(仮称)港明用地開発事業における事業計画の一部変更について

〔名称〕 (仮称) 港明用地開発事業
〔種類〕 工場又は事業場の建設

(仮称) 港明用地開発事業に係る環境影響評価
事業内容の変更の届出に関する資料

今回の計画変更は、エネルギー施設Aにおける設置機器の見直し及び設計の進捗に伴うエネルギー施設A及びBの排出ガス量の見直しに伴う変更である。

図3-1-3(2) 熱源施設の稼働による二酸化窒素濃度（敷地境界からの寄与濃度）（変更後）

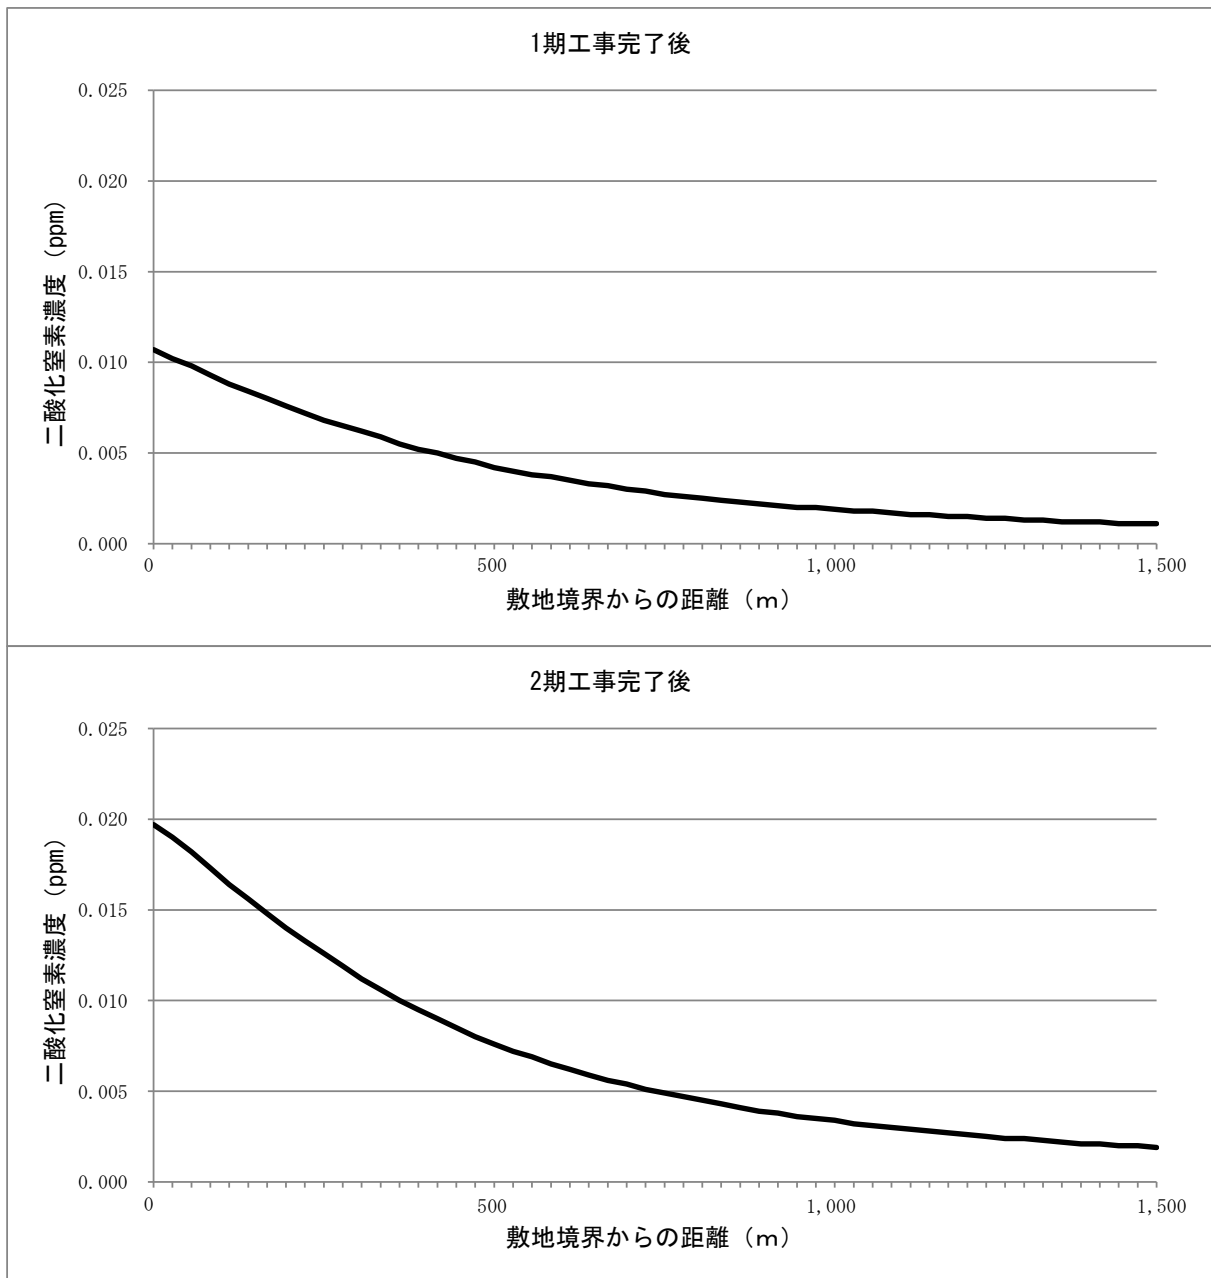
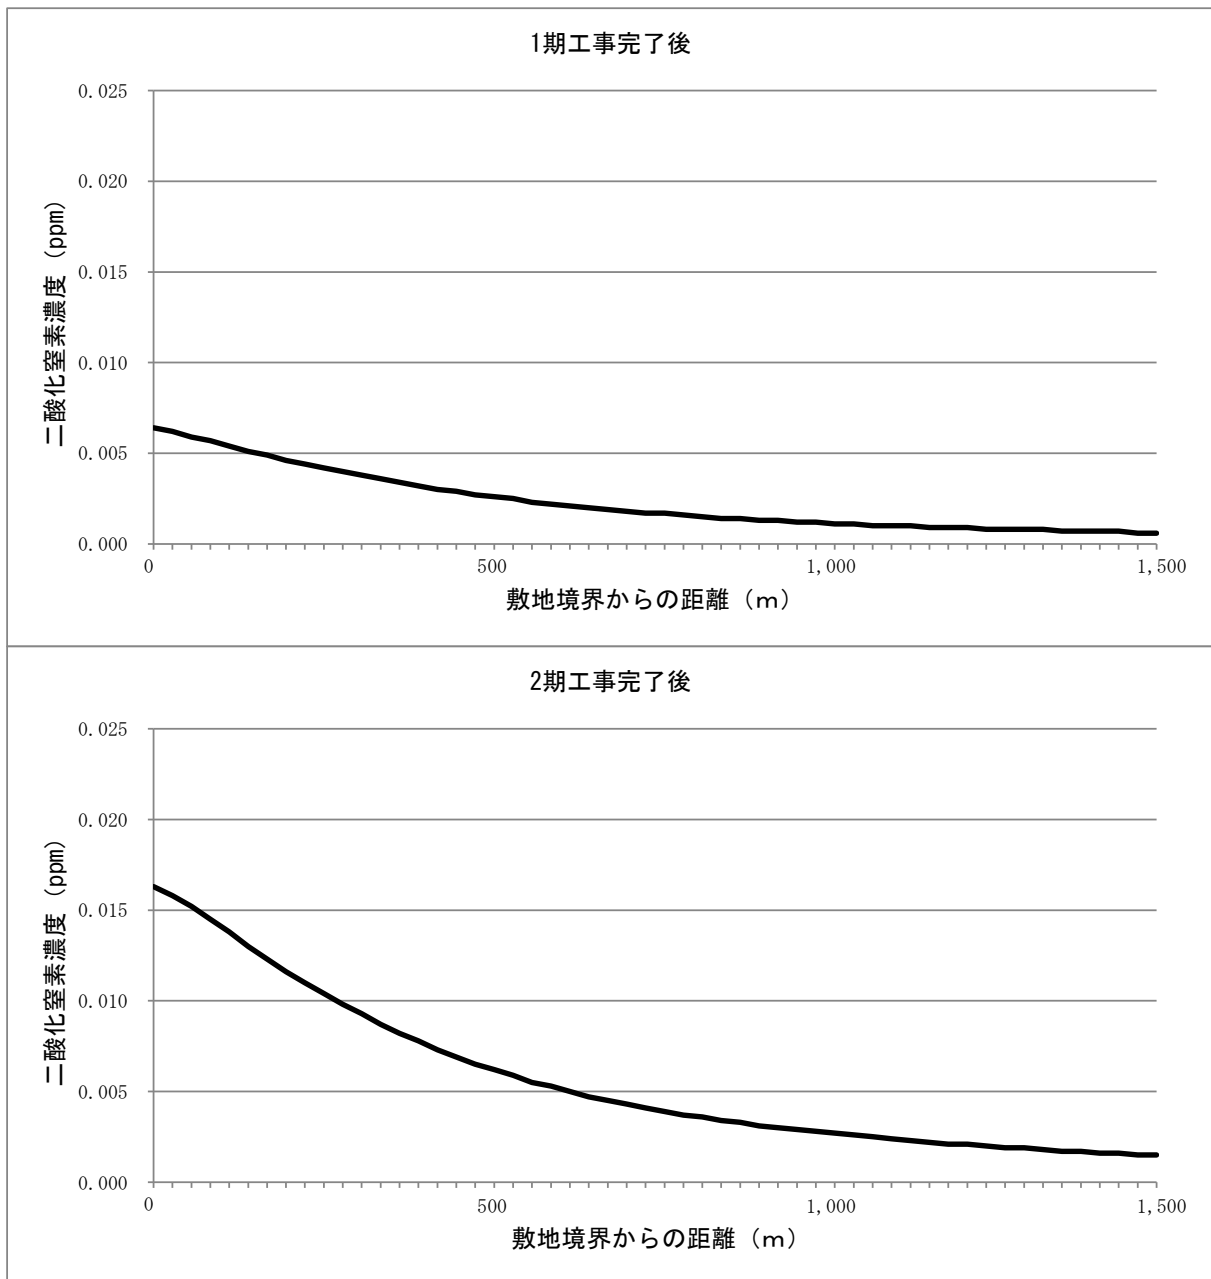
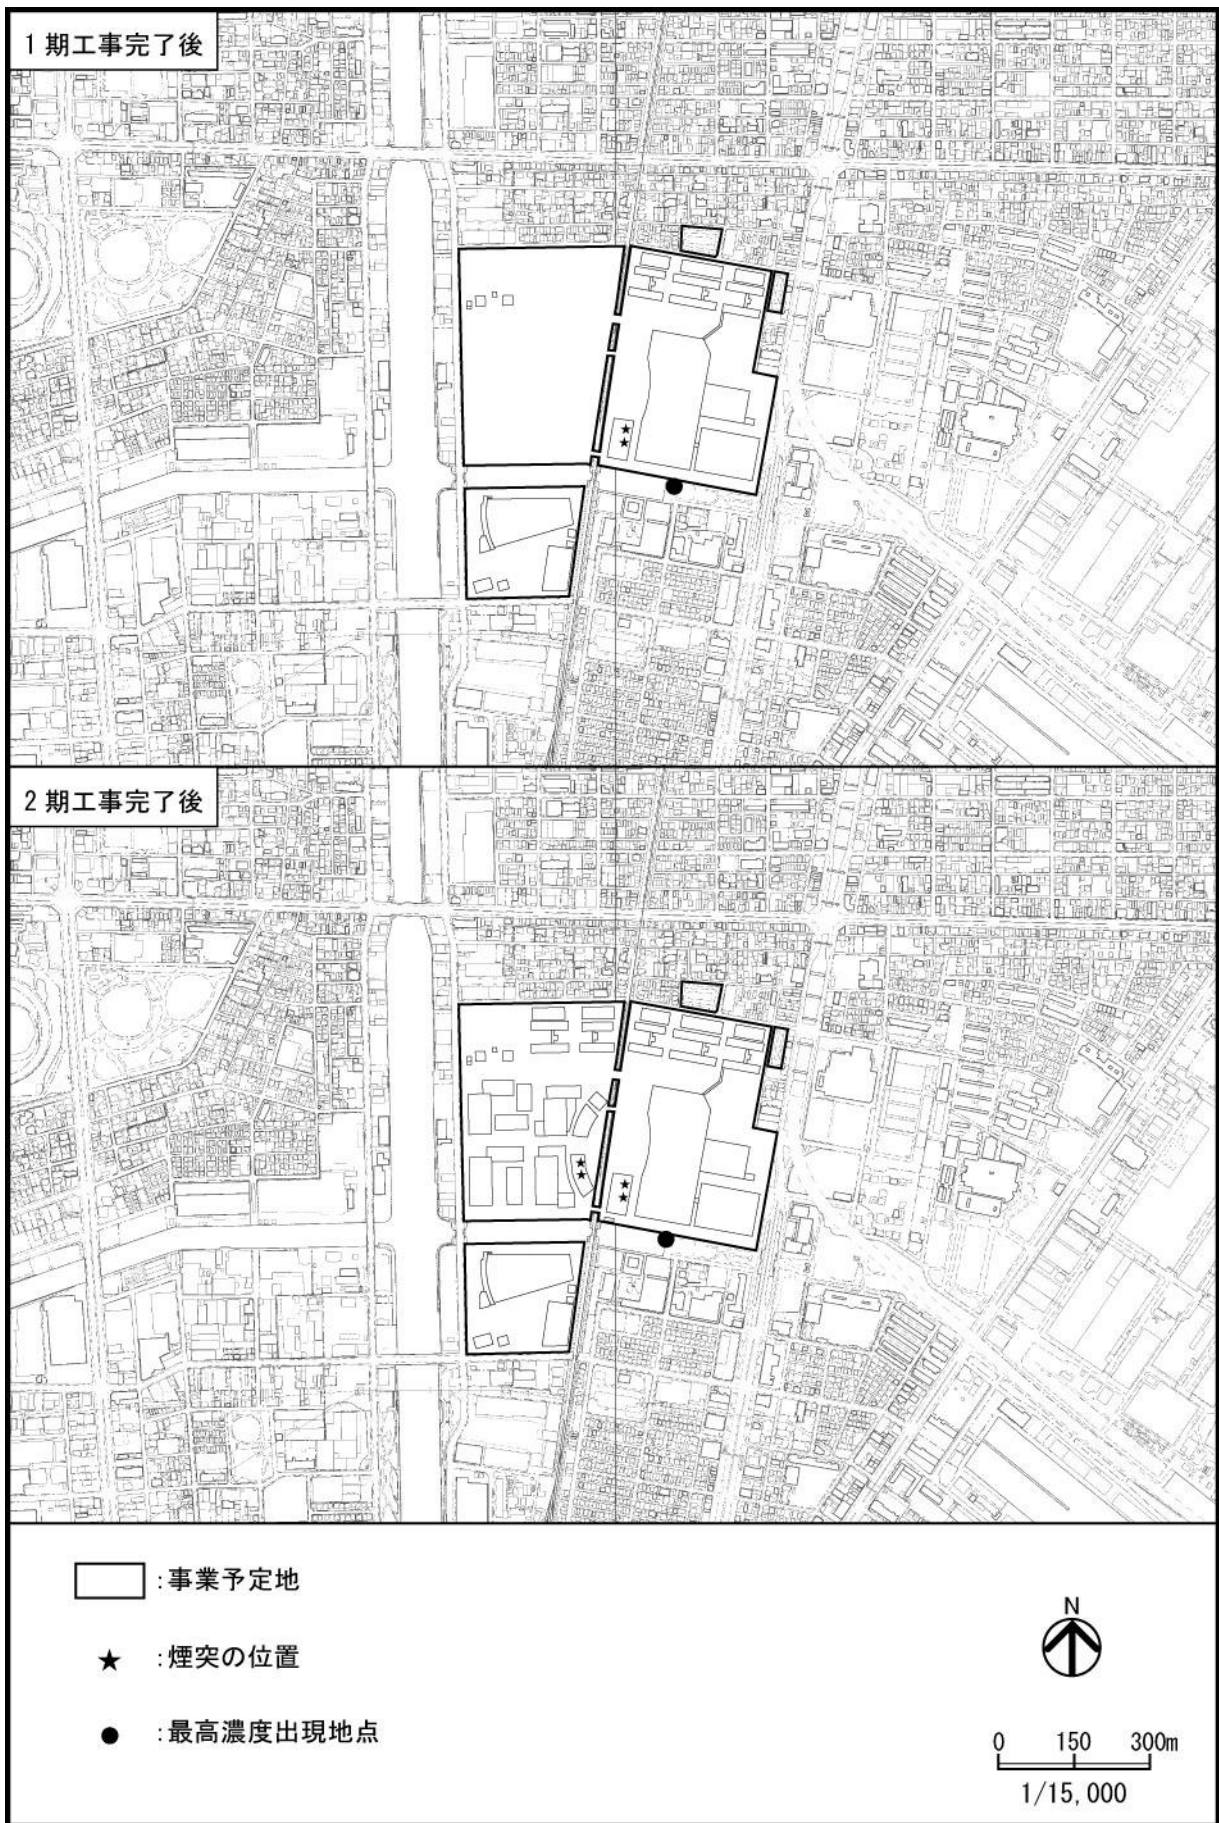
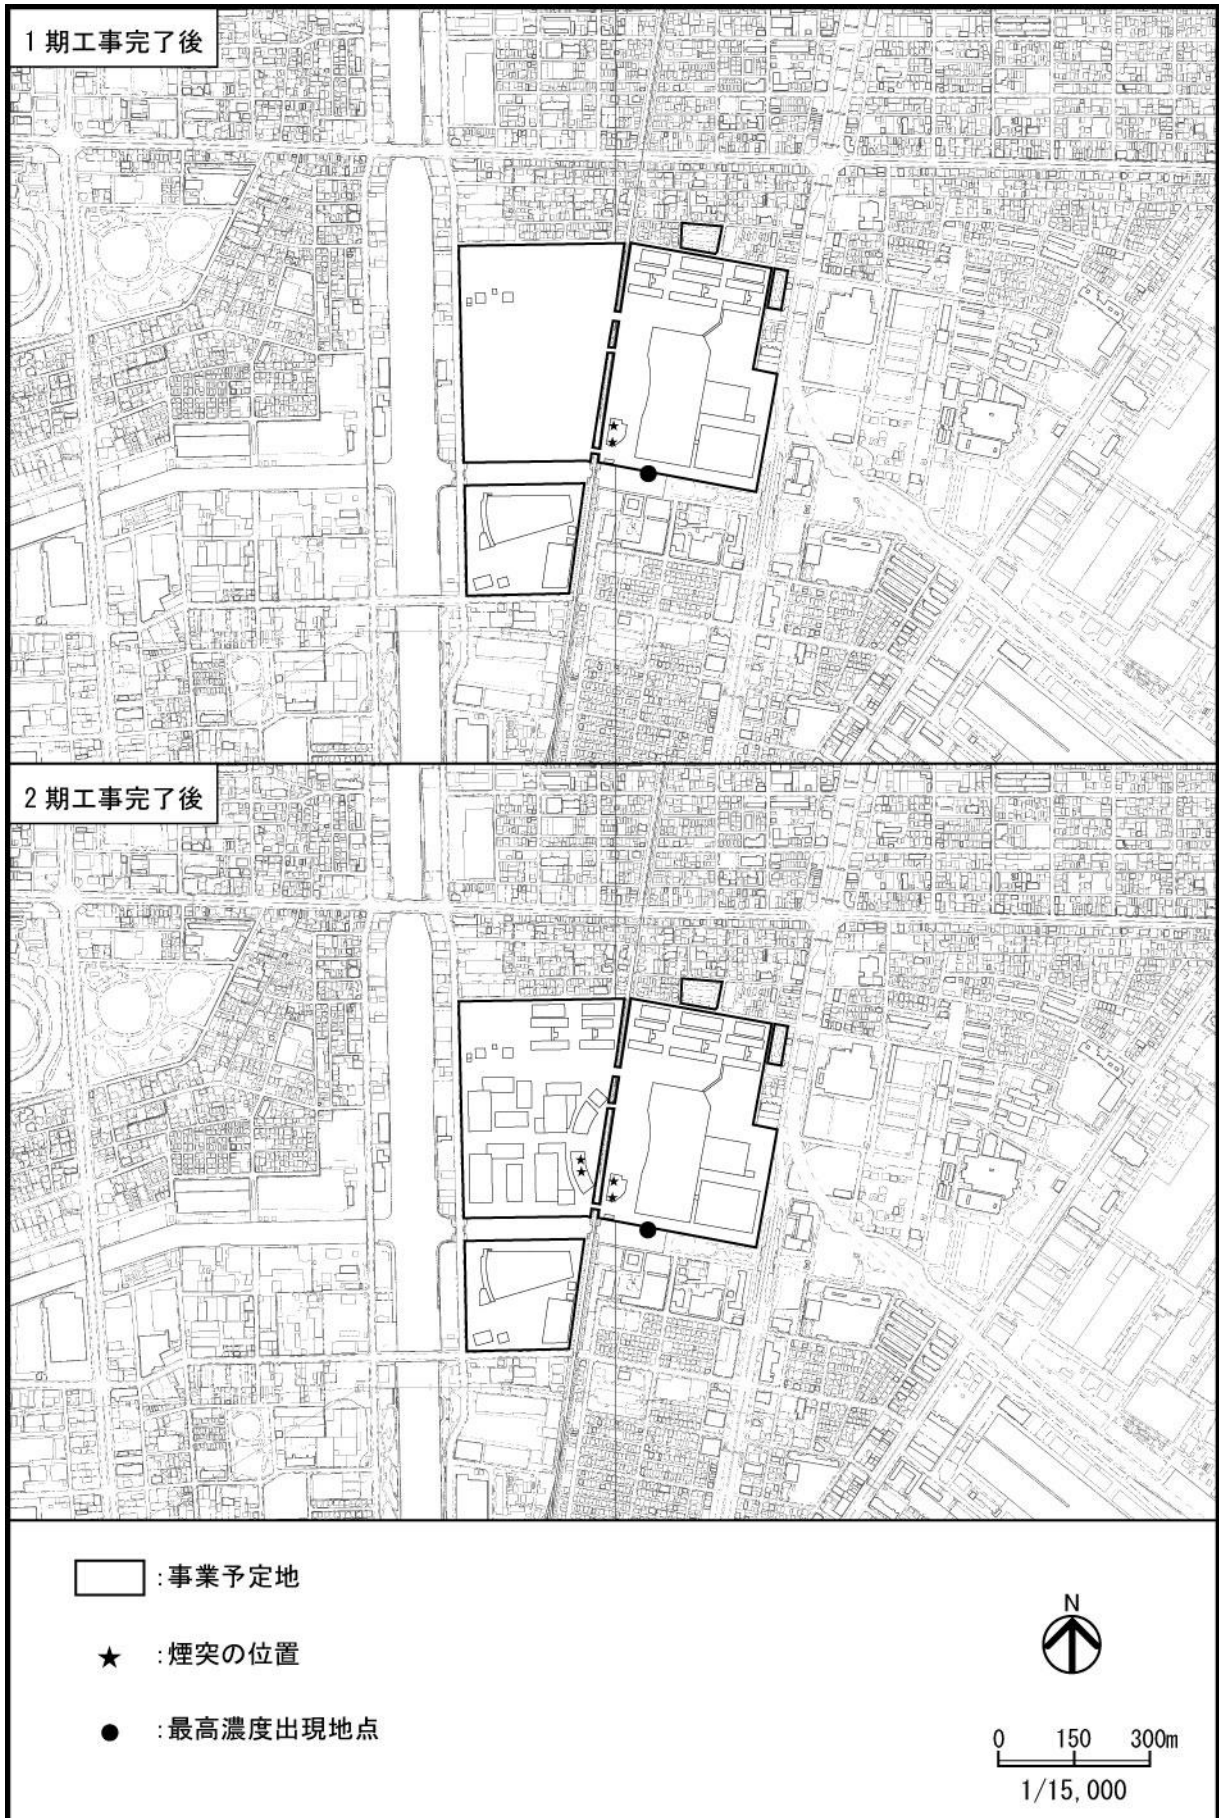
予測結果は、図3-1-3及び表3-1-3に示すとおりであり、変更前よりも変更後の方が、影響は小さくなると予測される。

図3-2-1(2) 音源条件及び障壁の位置(変更後)

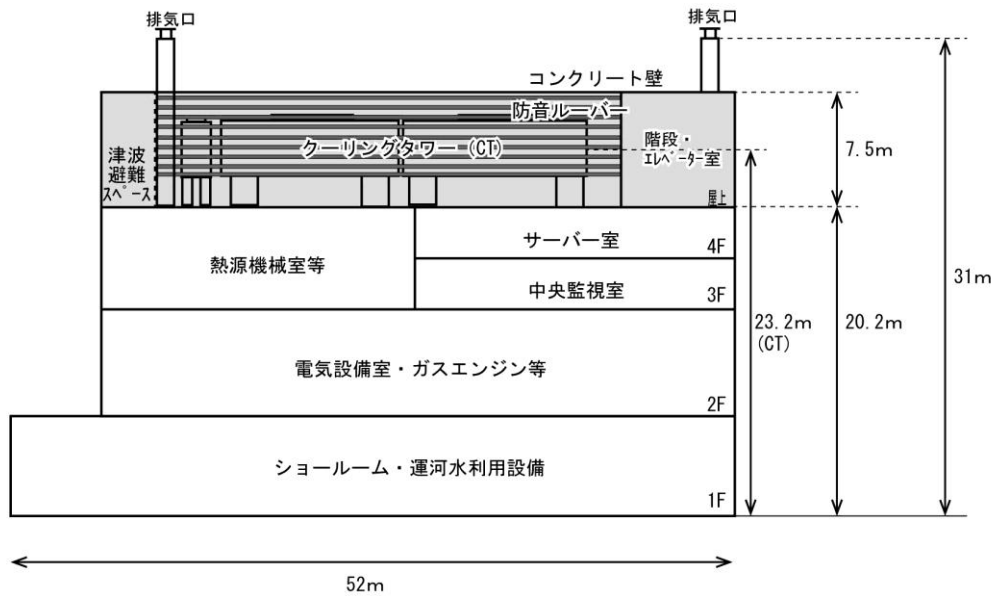
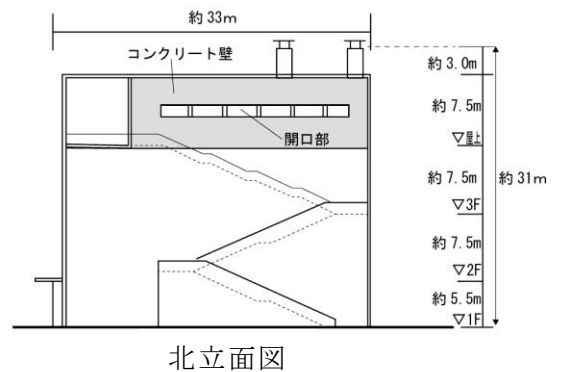
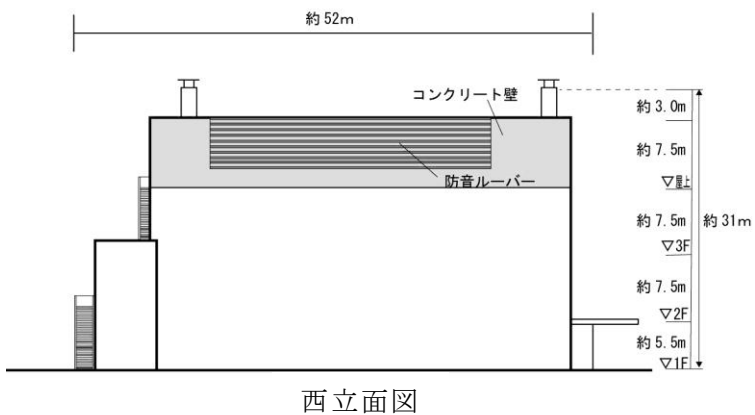
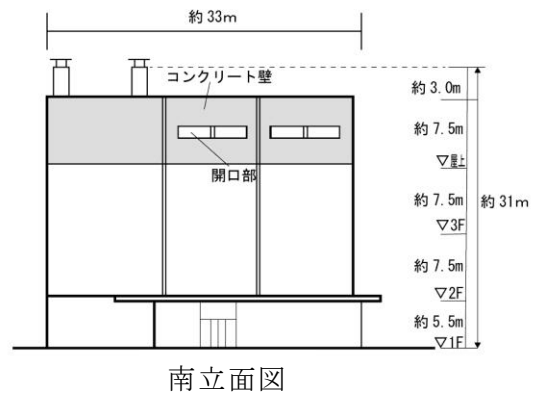
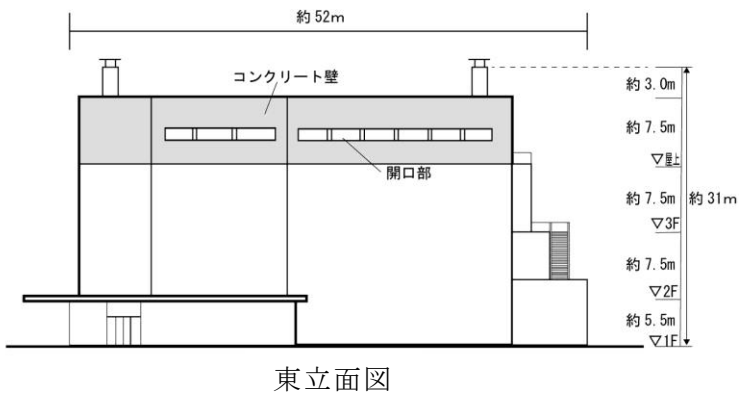
音源高さはクーリングタワーを地上25.5mに、排気口を地上31mに設定した。

音源高さはクーリングタワーを地上23.2mに、排気口を地上31mに設定した。
